至近のプラント状況や試験結果を踏まえた  
実施計画Ⅲ 第1編 第18条, 第19条, 第25条の  
変更について

2020年12月03日

東京電力ホールディングス株式会社

## 【今回申請内容(実施計画Ⅲ第1編第18条, 第19条, 第25条)】

# 2号機 注水停止中のRPV底部温度上昇（2020年8月実績）

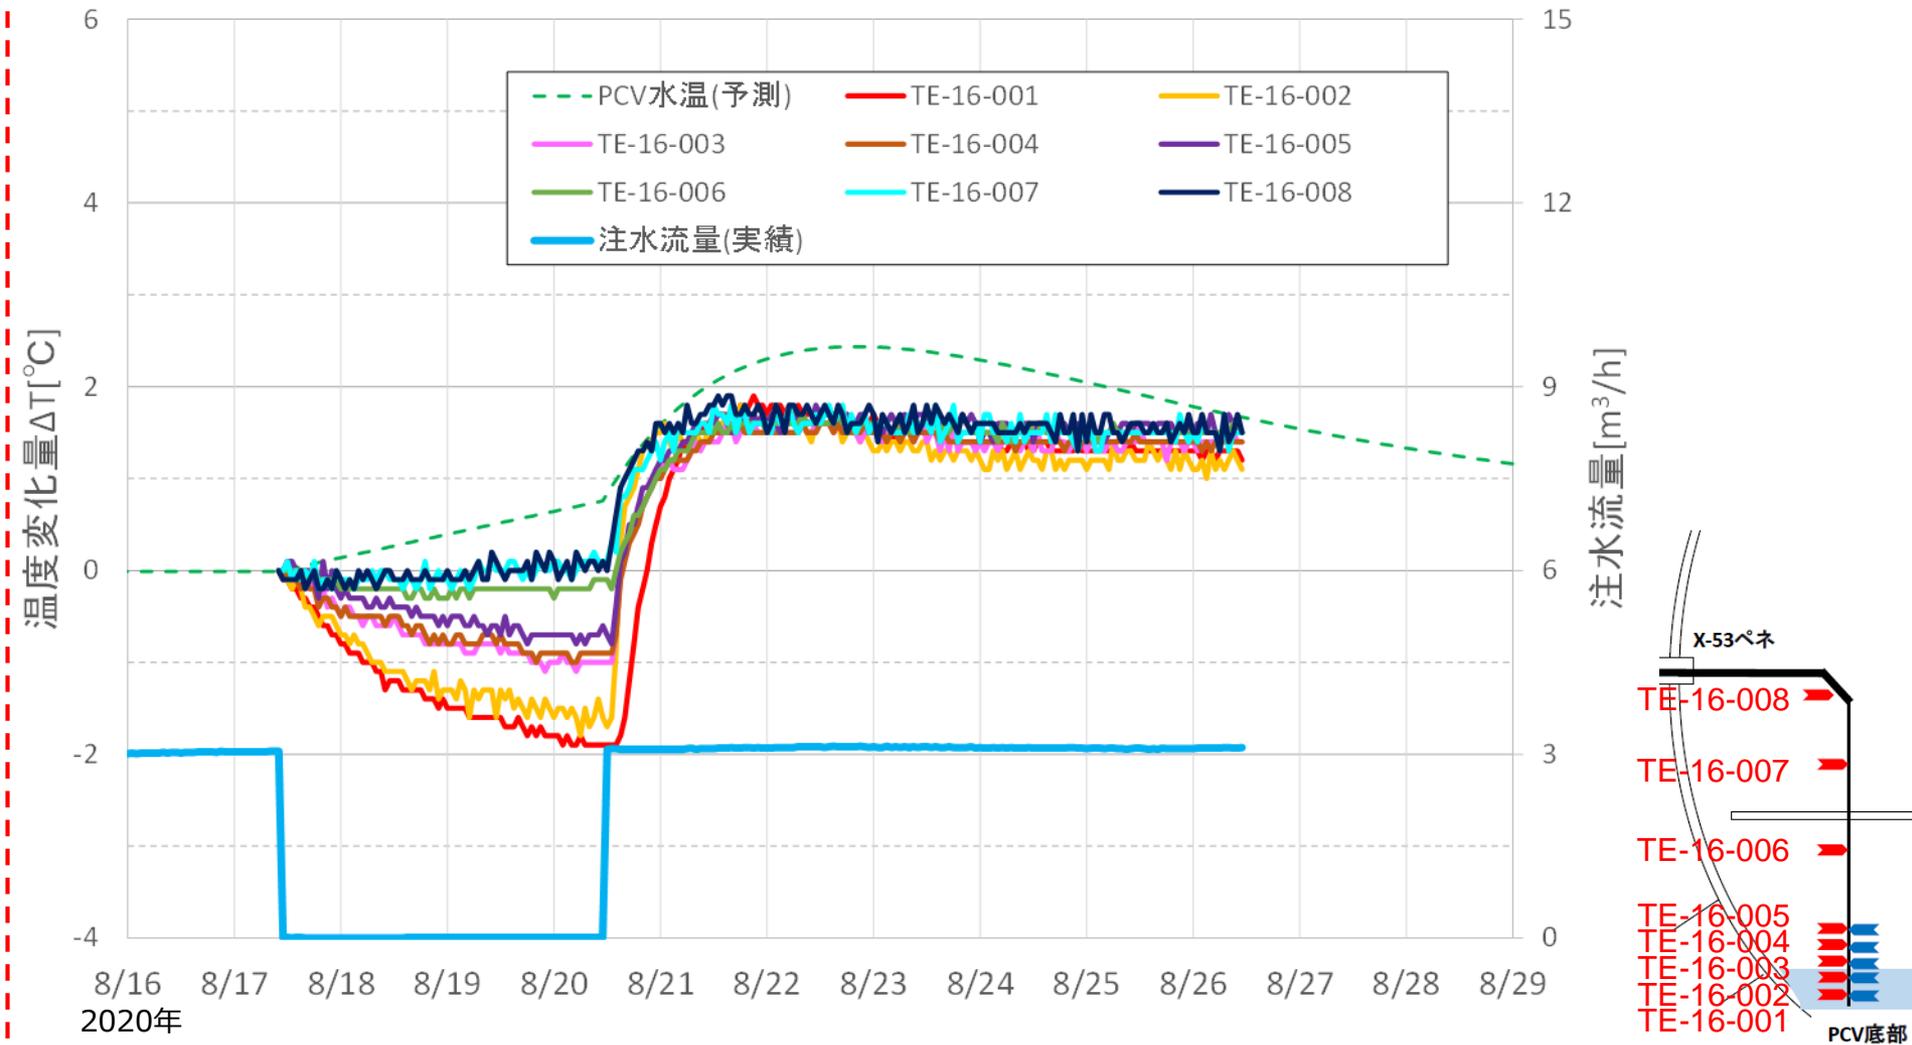
■ 1～3号機の原子炉注水停止試験の実績から、原子炉注水停止時の温度上昇は限定的であり、一時的な注水停止によって、原子力安全上の影響はないことを確認。 コメント①

■ 原子炉注水停止時の実績から、注水停止中の温度上昇は概ね直線的であったことから、RPV底部温度が80℃に至るまでの時間余裕（復旧時間余裕）はおおよそ10日以上と評価。

コメント①

※ 2号機はRPV内に比較的多くの燃料デブリが存在と推定しているものの、ここでは、燃料デブリ分布の推定状況によらず、注水停止試験時の実績の温度上昇率（最大値）を採用。なお、2号機のRPV底部には事故後に設置した温度計があり、測定の信頼性も高い。

(参考) 10日間における復旧対応の例

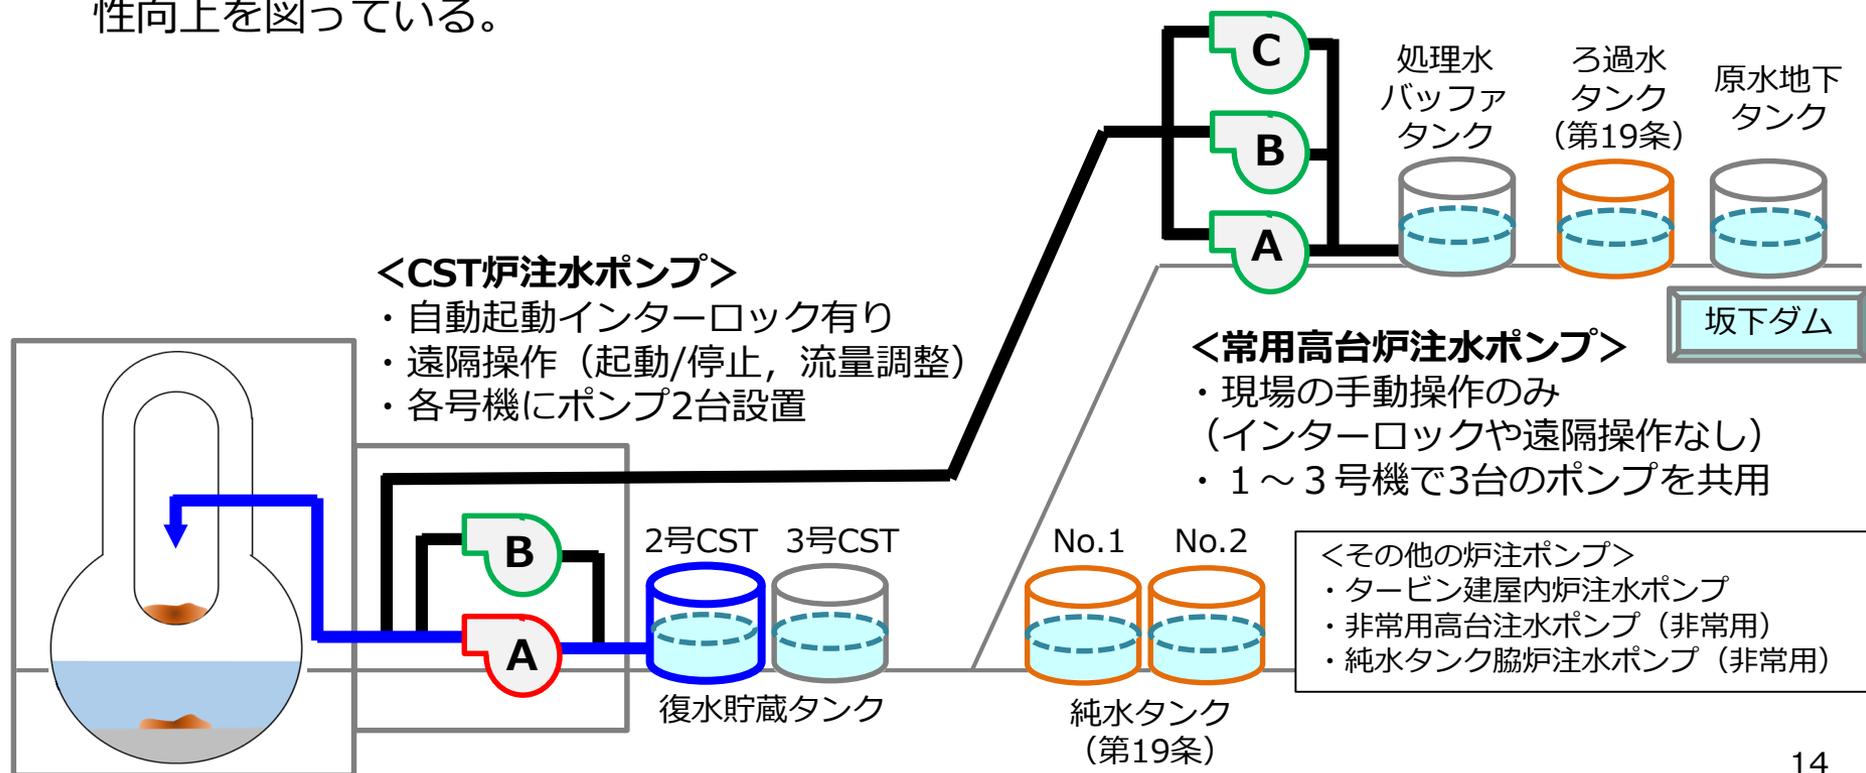
- 以下の要求事項についても、異常時の迅速な連続注水の再開を前提としているため、電源や水源の確保を含めた原子炉注水系の復旧時間余裕が10日以上であると評価される実態をふまえ、LCOを適正化する。
  - 外部電源喪失時に、母線側の電源復旧を待たずに、速やかに注水再開を可能とするよう、専用D/Gを持つ系統が常時待機していること。
  - 常用水源の異常時にも連続注水を可能とするよう、必要な注水量の24時間分に相当する非常用水源を常時確保すること。

電源	<ul style="list-style-type: none"><li>• 所内共通D/Gによる母線電圧復旧</li><li>• 非待機となっていた炉注専用D/Gの起動</li><li>• 5/6号機からの所内電源融通</li><li>• 電源車による受電, 消防車による注水</li></ul>
水源	<ul style="list-style-type: none"><li>• 他の水源タンク等からの注水確保</li></ul>

# (参考) 1号機における一部の格納容器内温度の上昇事象

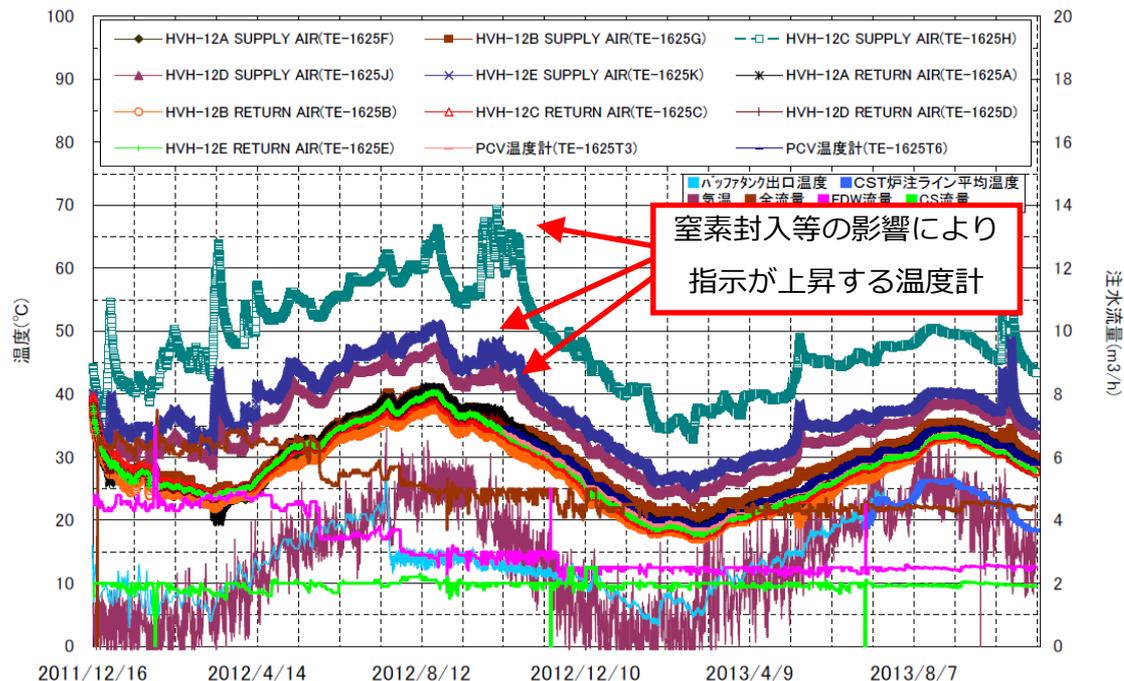
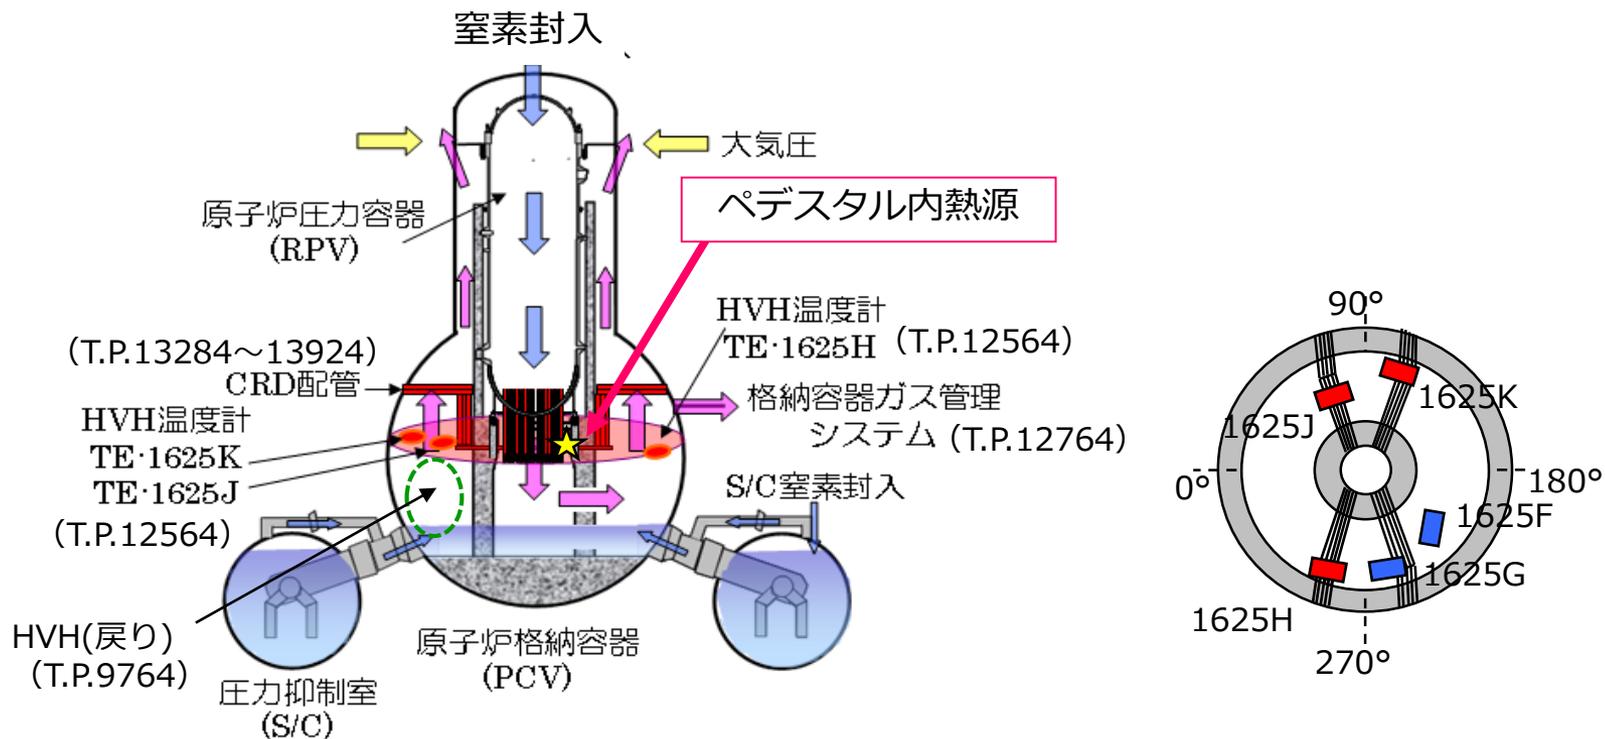
- 1号機では、注水によらず、窒素封入等の影響によって、一部のPCV温度計の指示の上昇が観測されている。これはペDESTAL内の熱源に起因していると推定。

- ペDESTAL内のCRD配管近傍に熱源が存在し、熱伝達、熱伝導によりCRD配管周辺が加熱と推定。
- 大気圧の上昇時にPCVからのアウトリークが減少することから、ペDESTAL外のCRD配管周辺の流れが滞りHVH温度計指示値が上昇すると推定。
- ペDESTAL外のCRD配管周辺の流れが増加・安定すると、温度が高い領域が小さくなり、HVH温度計の指示値が安定すると推定。
